# შპს „ხუმპრერი ჰესი“

მესტიის მუნიციპალიტეტში, მდინარე ხუმფრერზე  
6.76 მგვტ. სიმძლავრის ხუმფრერი 1 და 25.94 მგვტ.  
სიმძლავრის ხუმფრერი 2 ჰესების კასკადის მშენებლობისა და  
ექსპლუატაციის პროექტი

გარემოზე ზემოქმედების შეფასების ანგარიში

## შენიშვნების გათვალისწინების განმარტებითი ბარათი

ნახაზი 4.2 სათავე ნაგებობის გეგმა - ეკოლოგიური ხარჯის (სანიტარული ხარჯი) გამშვები მილის განთავსების სქემა

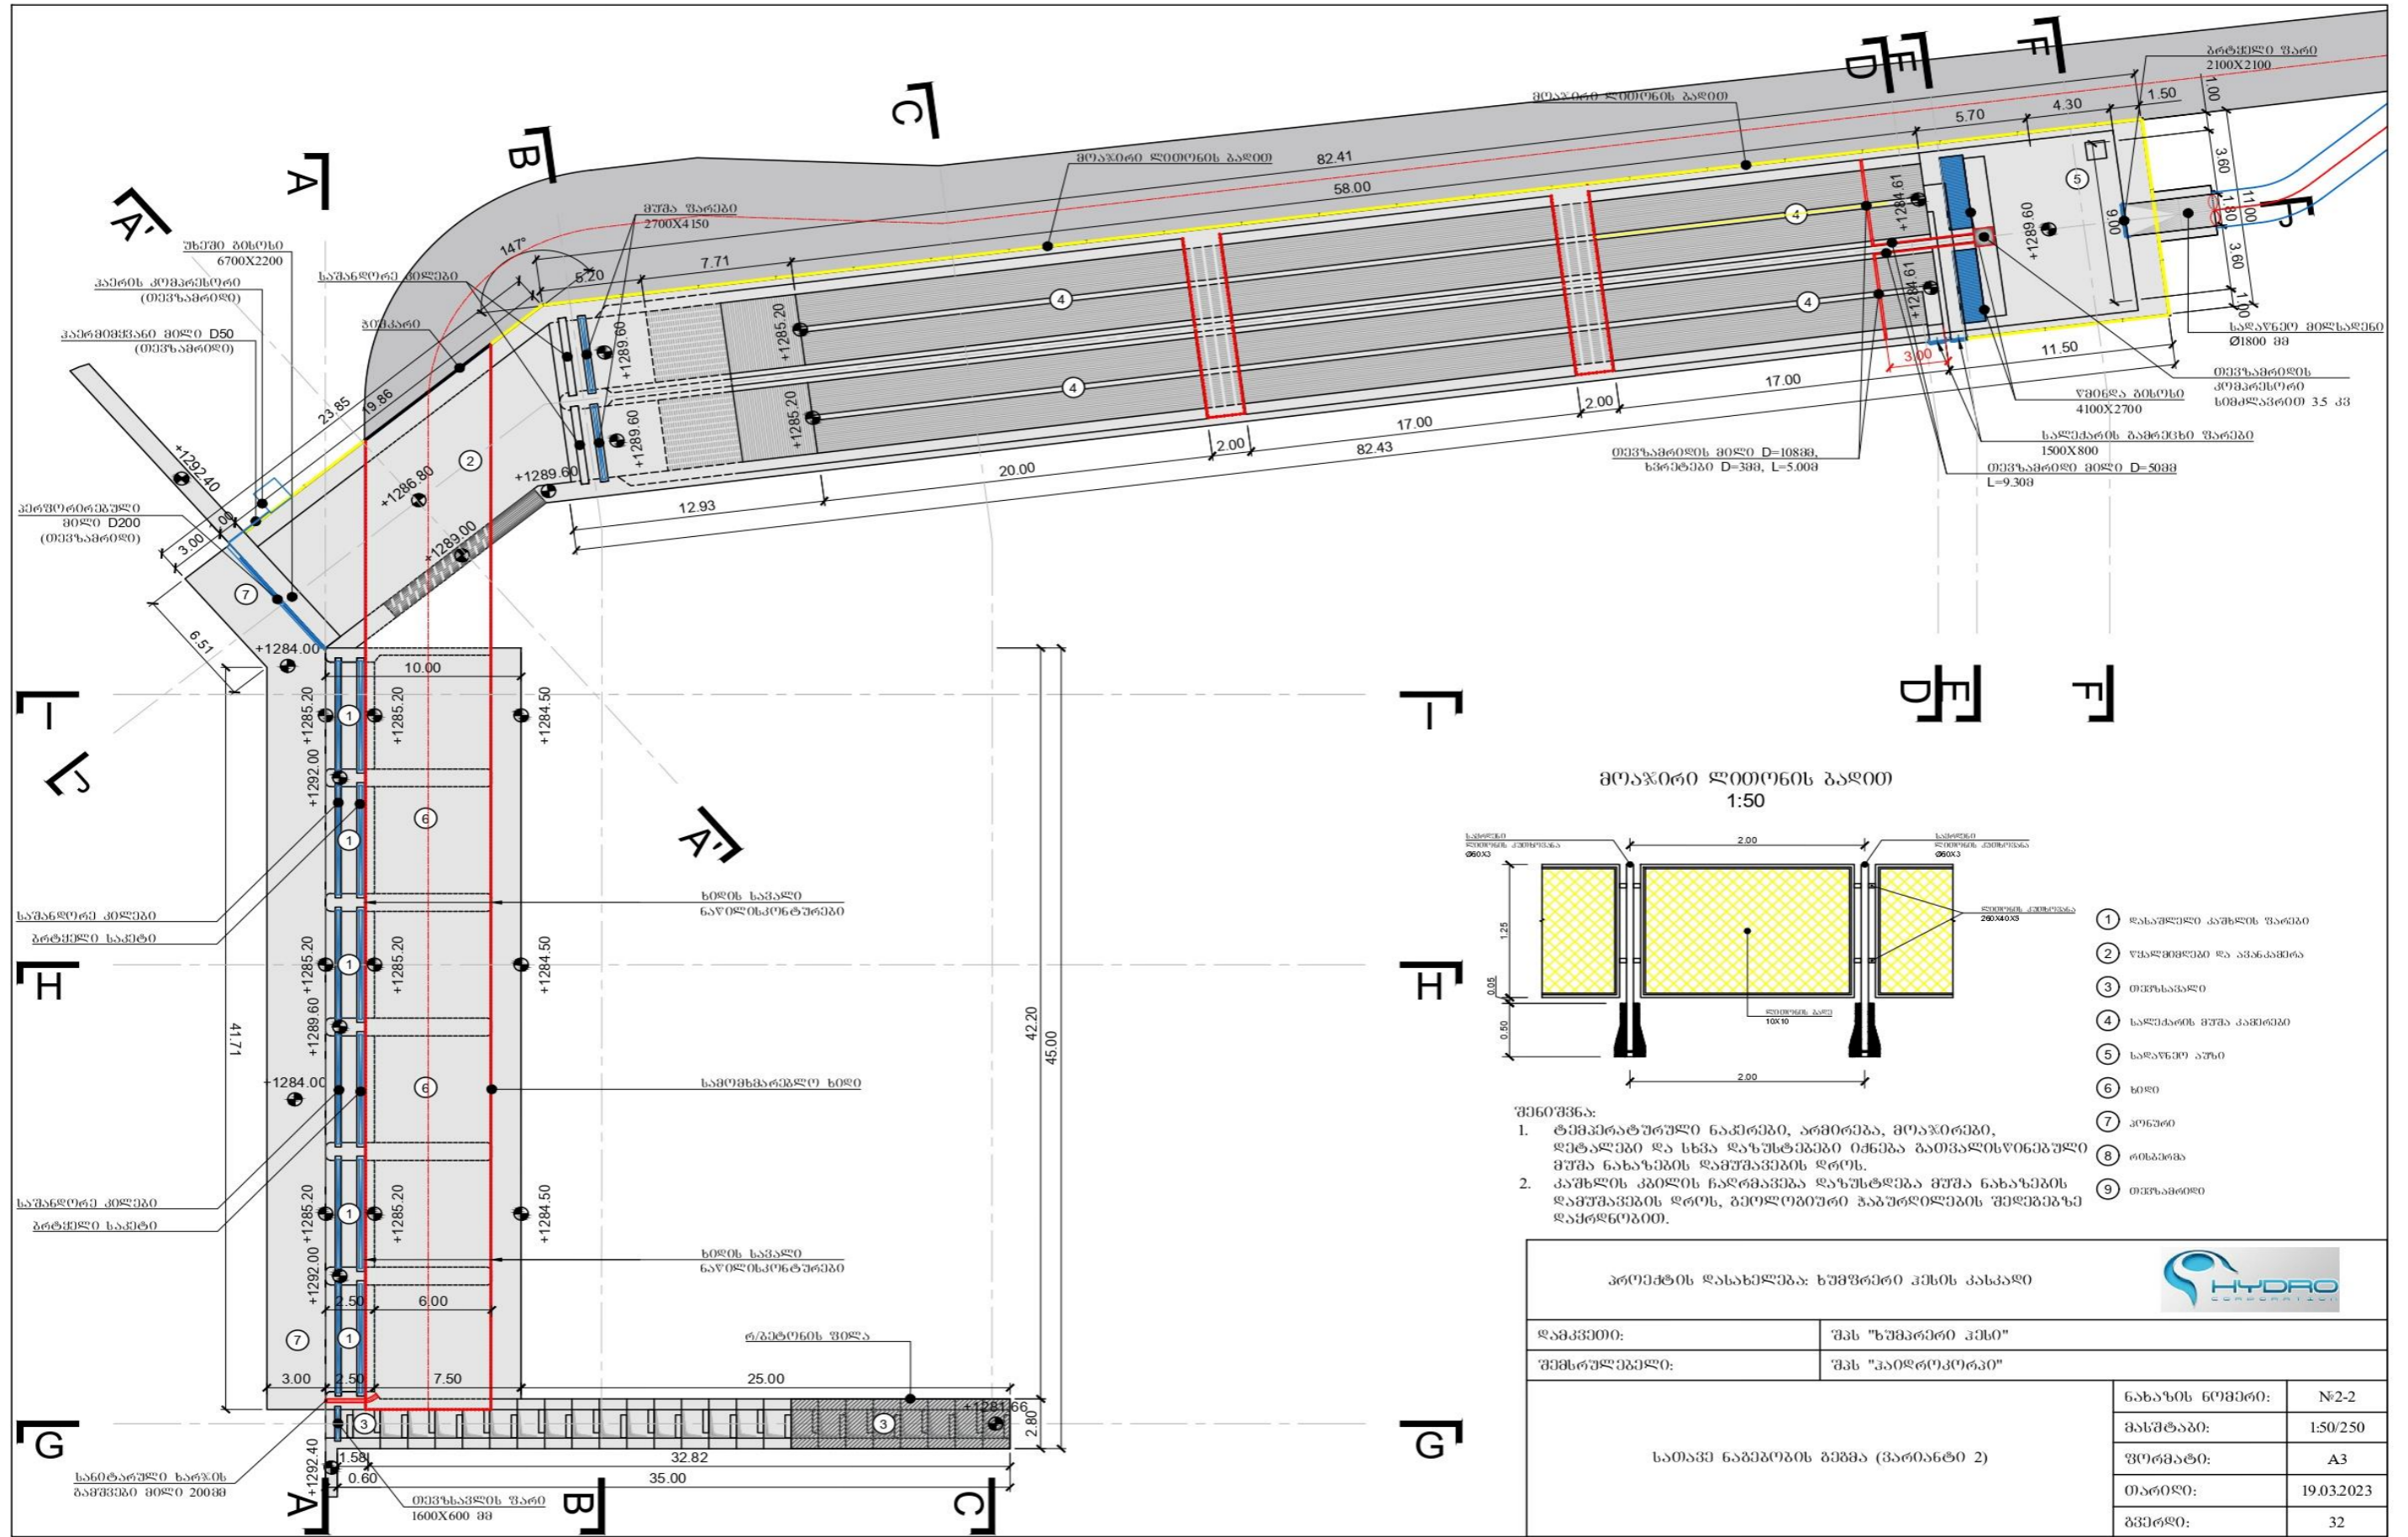
4. შენიშვნა: გზის ანგარიშის თანახმად, ეკოლოგიური ხარჯის ნაწილი გატარდება თევზსავალის საშუალებით, ხოლო დანარჩენი გატარებული იქნება სათავე ნაგებობის ფარიდან. წარმოდგენილი უნდა იყოს ინფორმაცია ეკოლოგიური ხარჯის ძირითადი ნაწილის კაშხლის ფარების ნაცვლად სპეციალურ, ავტომატურ რეჟიმში მოქმედი სიღრმული წყალგამშვების გამოყენებით გატარების საკითხის განხილვის შესახებ;

ეკოლოგიური ხარჯის სრულ მოცულობამდე გასატარებლად, პროექტით გათვალისწინებული იქნა წყალგამშვები მილის მოწყობა დიამეტრით 200 მმ, რომელიც განთავსდება ნორმალური შეტბორვის ნიშნულიდან (1289 მ) 3 მეტრის სიღრმეზე (1286 მ) უკიდურეს მარჯვენა ბურჯში. აღნიშნული მილი მუდმივად გაატარებს 0.45 მ<sup>3</sup>/წმ წყლის ხარჯს (ხოლო, ეკოლოგიური ხარჯის დარჩენილი ნაწილი გატარდება მუდმივად თევზსავალის საშუალებით, რითაც უზრუნველყოფილი იქნება ეკოლოგიური წყლის ხარჯის 0.59 მ<sup>3</sup>/წმ მუდმივად გატარება სათავე ნაგებობის ქვედა ბიეფში). ვინაიდან ზედა ბიეფში მუდმივად იქნება უზრუნველყოფილი ნორმალური შეტბორვის 1289 მ ნიშნული, 200 მმ დიამეტრის მილი ავტომატურად გაატარებს 0.45 მ<sup>3</sup>/წმ წყლის ხარჯს, როდესაც გაიზრდება წყლის დონე, გაიზრდება ამ მილით გატარებული წყლის ხარჯიც. იხილეთ ნახაზი 4.1; 4.1.1; 4.2; 4.2.1.

ნახაზი 5.1 სალექარის მუშა კამერების, თევზსავალის და სადაწნეო აუზის ჭრილი - თევზამრიდის განთავსების სქემა სათავე ნაგებობაზე

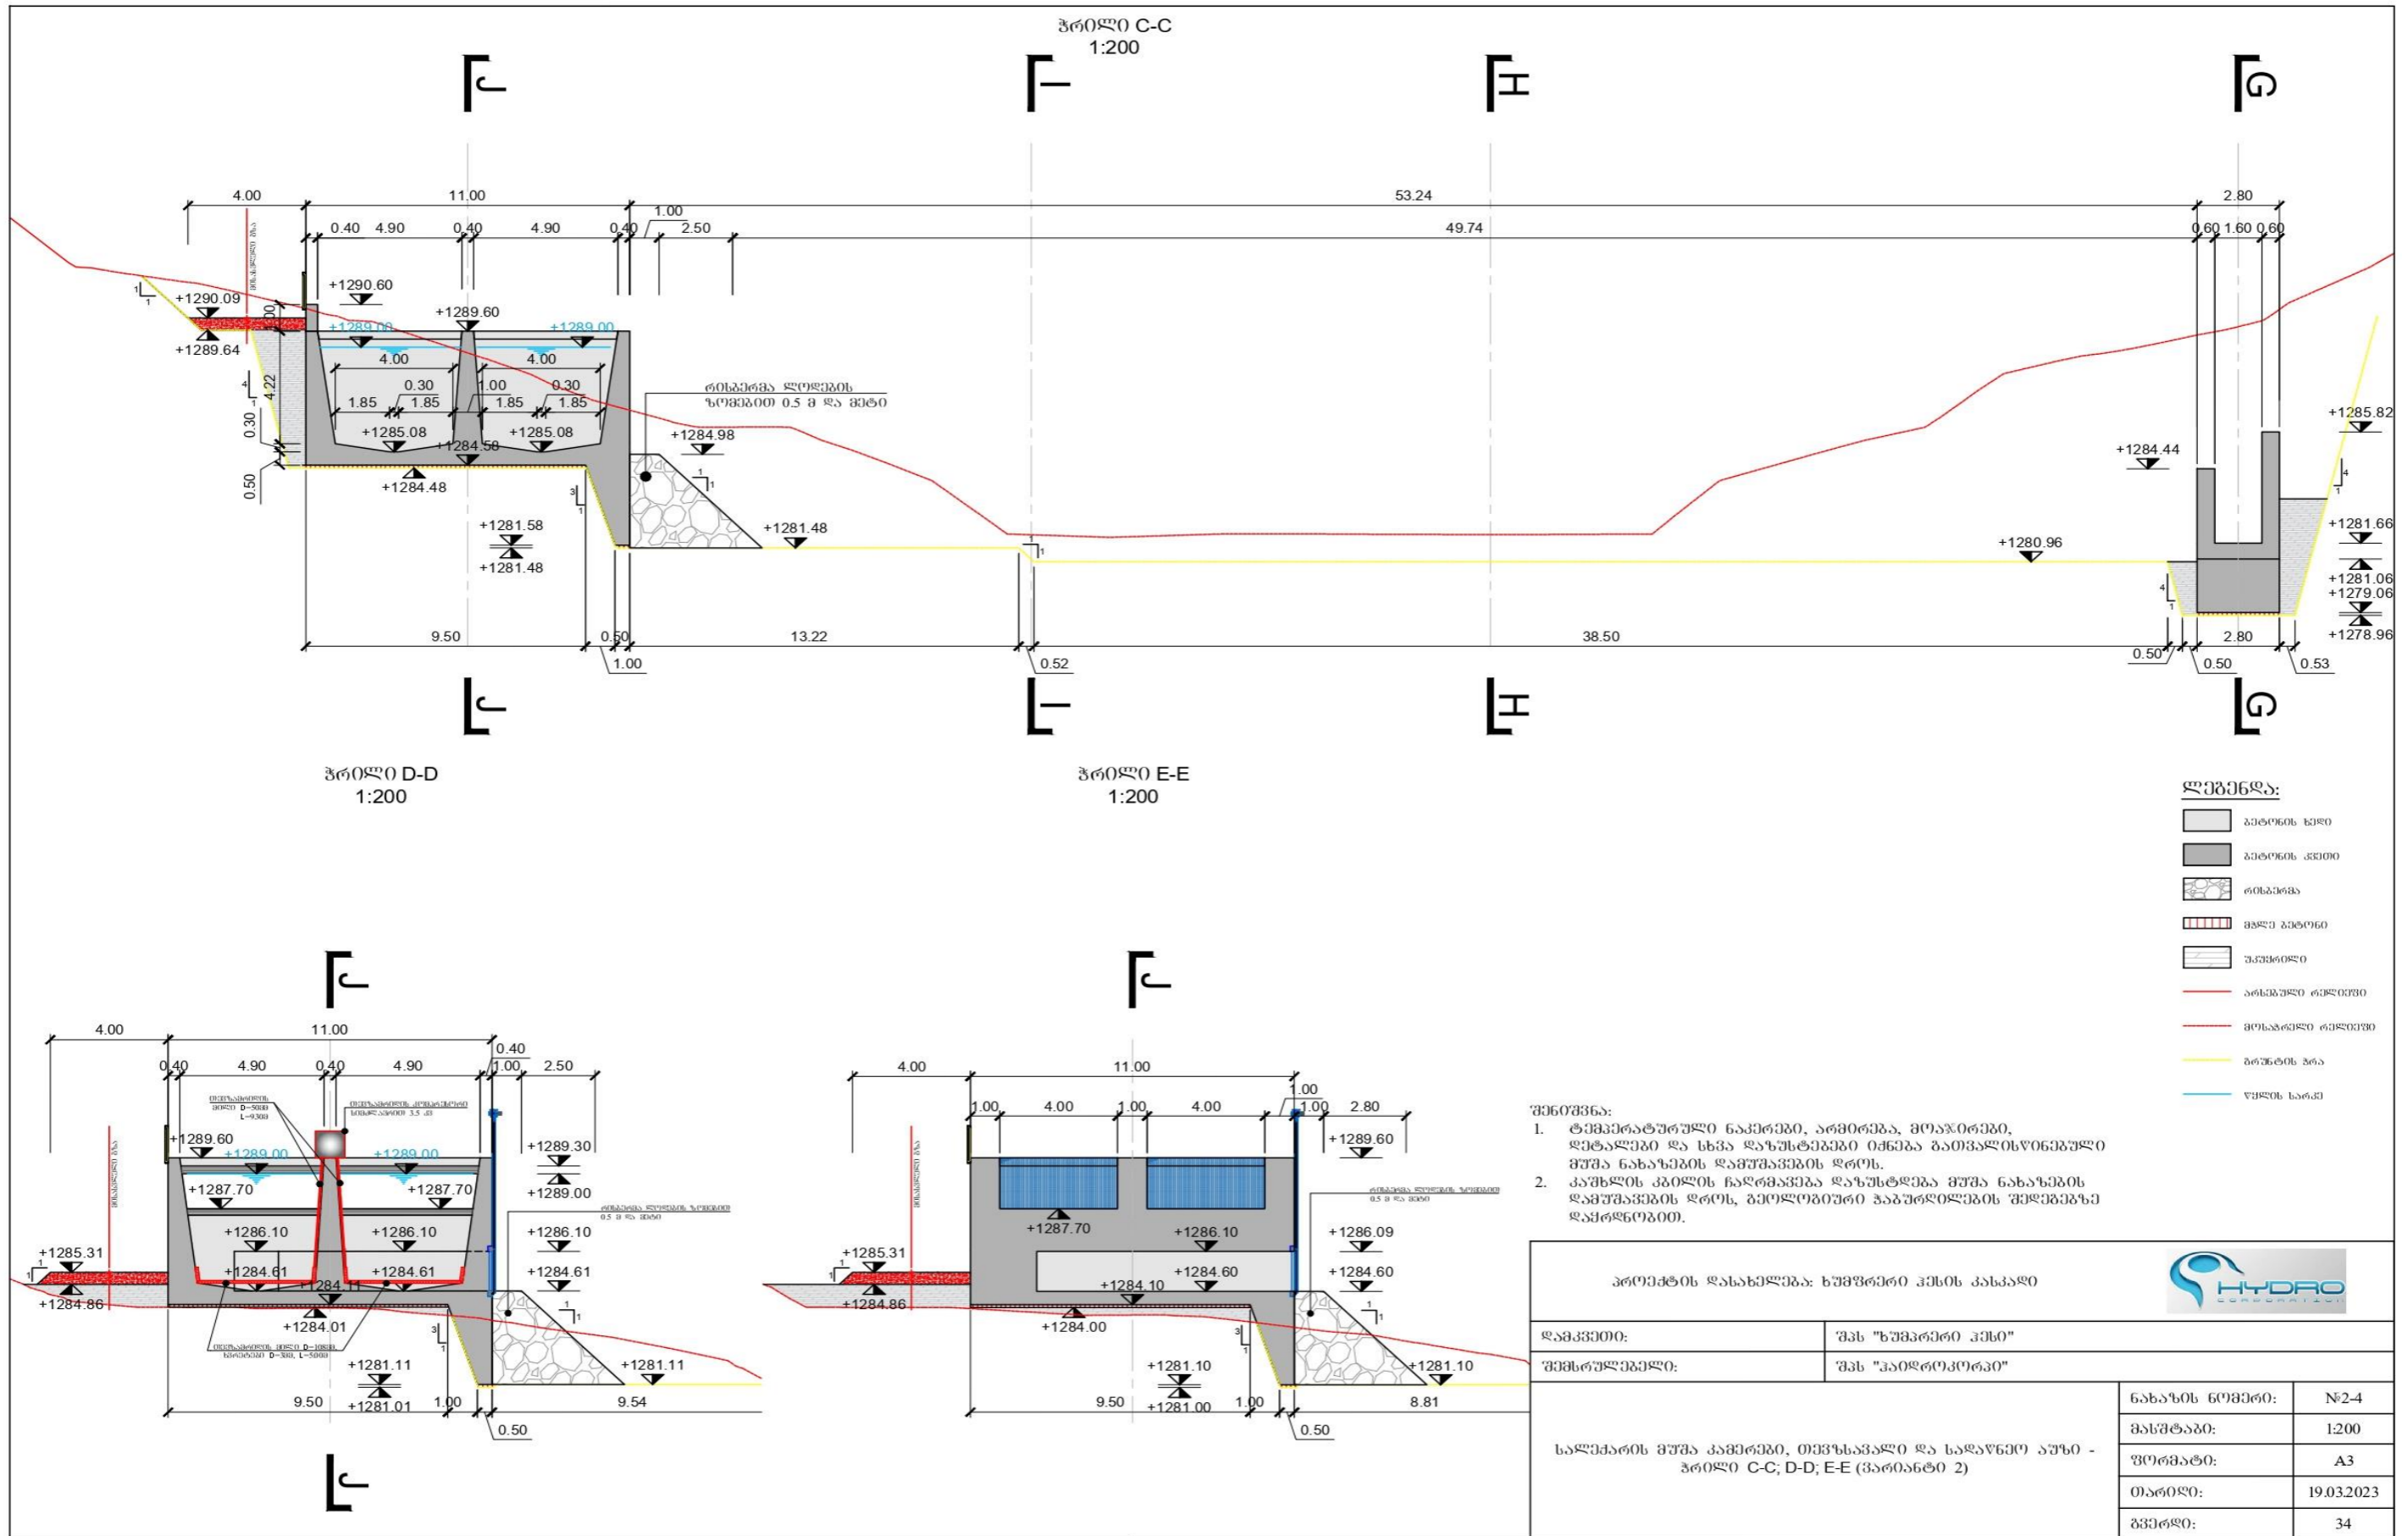
5. შენიშვნა: გზის ანგარიშში არ არის მოცემული და დაზუსტებას საჭიროებს თევზამრიდი კონსტრუქციის დეტალური დახასიათება (შესაბამისი ნახაზით, სქემით და გაანგარიშებით);

თევზამრიდი მოწყობილობა თავდაპირველად იყო გათვალისწინებული სათავე ნაგებობაზე წყალმიმღების წინ. თუმცა, გატარებული ტექნიკური ანალიზისა და ჰიდროდინამიკური პირობების შეფასების შემდეგ, მიღებულ იქნა გადაწყვეტილება თევზამრიდი სისტემის გადატანის შესახებ სალექარის ბოლო ნაწილში. აღნიშნული ცვლილება გამართლებულია, ვინაიდან სალექარში უკვე განეიტრალებულია ძირითადი ნაკადის ენერგია, წყლის სიჩქარე შემცირებულია და შესაბამისად, თევზამრიდის მუშაობა ამ ადგილას იქნება უფრო ეფექტური და მიზანმიმართული. ვინაიდან პროექტით გათვალისწინებულია ორ სექციიანი სალექარის მოწყობა, კომპრესორიდან წამოვა 2 ცალი შეკუმშული ჰაერის მილი. ორივე ღიობისთვის მოეწყობა 10 მეტრი სიგრძის პერფორირებული მილი. თევზამრიდმა რომ ეფექტურად იმუშაოს აუცილებელია ჰაერის ბუმტუკები ამოვიდეს ზედაპირზე, არმისული სადაწნეო აუზის ღიობებამდე, სადაც განთავსებულია წმინდა გოსოსები. წყლის სიჩქარე სალექარში 0.25 მ/წმ-ის ტოლი იქნება. ჰაერის ბუმტუკების ამოტივტივების სიჩქარე მოცემულ შემთხვევაში იქნება 0.5 მ/წმ, ვინაიდან ჰაერის ბუმტუკების ამოტივტივებას სჭირდება 8 წამი, ხოლო წყლის ნაკადი 8 წამში გაივლის 2 მეტრს, ამიტომ სალექარში თევზამრიდი კონსტრუქციის პერფორირებული მილი განთავსდება შესასვლელი ღიობებამდე 3 მეტრის მოშორებით და დარჩება კიდევ 1 მეტრი, ანუ ჰაერის ბუმტუკები გარანტირებულად ვერ მოასწრებს ღიობებში შესვლას ისე ამოვა წყლის ზედაპირზე. **იხ. ნახაზი 5.1; 5.1.1; 5.2; 5.2.1 და ასევე, ნახაზი 2.1-2.2.**

ქვემოთ მოცემული ანგარიშით მიღებულია საჭირო შეკუმშული ჰაერი წარმადობით 20 მ<sup>3</sup>/სთ, ხოლო კომპრესორიდან გამოსული შეკუმშული ჰაერის წნევისათვის საკმარისია 1 ატმოსფერო (მილის წყალში ჩაღრმავების გათვალისწინებით რაც შეადგენს 4 მეტრს), ამისთვის საჭიროა კომპრესორი სიმძლავრით 3.5 კილოვატი. უქანგავი ფოლადის პერფორირებული მილის დიამეტრი იქნება 108 მმ. მილის პერფორაცია გაკეთდება 3 მმ დიამეტრით, სიგრძეზე ყოველ 10 სმ-ში, შესაბამისად სულ იქნება 100 ხვრეტი სწორხაზოვნად.
